## Dodatek č. 1

1. Smluvní strany uzavřely dne 2. 3. 2021 na základě výsledku zadávacího řízení veřejné zakázky s názvem „**Snížení energetické náročnosti budovy MŠ Slunečnice – stavební práce**“ (dále jen „veřejná zakázka“), smlouvu o dílo (tato smlouva o dílo ve znění pozdějších změn souhrnně jako „smlouva o dílo“ nebo „smlouva“).

| <b>OZNÁMENÍ ZMĚNY OPŽP 2014+ PO5</b>

# Orientační zkouška přidržnosti - záznam

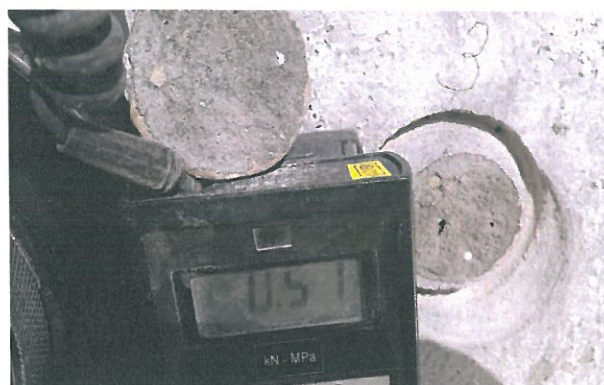
| použitý tmel                                          | Webertherm klasik |                                      |           | Objednatel:<br><br>PF Stavitelství                                                                                                                                                                                                                                                                                      |                 |                                                                                                  |          |
|-------------------------------------------------------|-------------------|--------------------------------------|-----------|-------------------------------------------------------------------------------------------------------------------------------------------------------------------------------------------------------------------------------------------------------------------------------------------------------------------------|-----------------|--------------------------------------------------------------------------------------------------|----------|
| 1.                                                    | Viz foto          | 7                                    | 0,41      | 1                                                                                                                                                                                                                                                                                                                       | V lepidle       | 100                                                                                              |          |
| 2.                                                    | Viz foto          | 7                                    | 0,41      | 3                                                                                                                                                                                                                                                                                                                       | V lepidle       | 100                                                                                              |          |
| 3.                                                    | Viz foto          | 7                                    | 0,51      | 2                                                                                                                                                                                                                                                                                                                       | V lepidle       | 100                                                                                              |          |
| 4.                                                    | Viz foto          | 7                                    | 0,31      | 1                                                                                                                                                                                                                                                                                                                       | V lepidle       | 100                                                                                              |          |
|                                                       |                   | 1. termín                            | 2. termín | <b>Poznámka:</b><br>V ČSN 73 2901 – provádění vnějších tepelně izolačních kompozitních systémů(ETICS) v odstavci 5.1.2. se doporučuje, aby průměrná hodnota přidržnosti lepicí hmoty k podkladu byla nejméně 0,2 MPa s tím, že žádný výsledek zkoušky přidržnosti lepicí hmoty k podkladu nesmí být menší než 0,08 MPa. |                 |                                                                                                  |          |
